工程指示 / 要求簡箋 ENGINEER INSTRUCTIONS(E.I.)

工程指示編號:	EI- 5857	修改版本:	A
	HK- 1029		
工程編號:	J 856	工程名稱:	天榮站
收件人:	Maggie/ 小羅	發件人:	Jingo
工程項目:	VMU 5/F樣板房後裝窗補訂 地盤用	日期:	11/05/2023

美特鋁質有限公司 MTD Aluminum Fabricator Ltd. 地盤用玻璃 B.M.表	工程號: J-856 地盤名稱: 天水圍天藥站 項目類別: 后裝窗/樣板 修改版次:	計算: 黃瑋玉 核對: 謝永林 批准:	日期: 2023.02.24 日期: 2023.02.25 日期: 5.371	送呈: 胡哥 副本: A/C Code: 依據 E1-5452 計算	計算參考數值/ 所屬位置分格
	總計玻璃面積 (平方米): 5.371

美特鋁質 有限公司 MIDI Aluminium Fabricator Ltd.				類別	物料號		
修改				制圖	黃瓊玉	2023.02.24	圖號 EGL-1
日期				復核	謝永林	2023.02.25	數量 見BOM表
				批准			位置 見BOM表

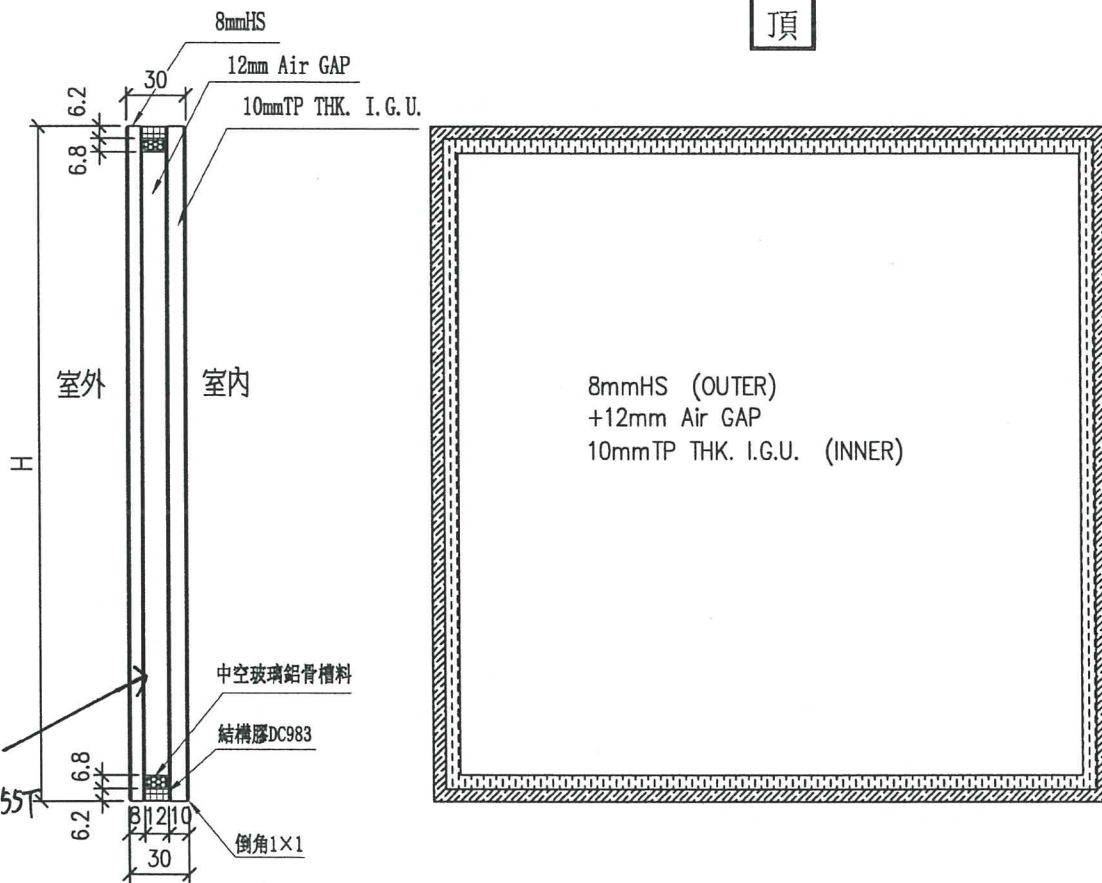
內容: 按地盤反映Mock up板房W03I 因改窗框size 需要補定玻璃 原W03改為現W03I, 修改後大梗玻璃框見光數呎寸, 呎寸見附頁 不用熱浸 完成上列要求日期: 17/05/2023
--

Mock up 板房W03I 因改窗框size 未補定玻璃
原W03改為現W03I
修改後大梗玻璃框見光數呎寸
780*1880 @Johnny Chung Midi @Delta Sung Midi 14:31

需重定玻璃 14:31

補訂 810 x 1,950 1件
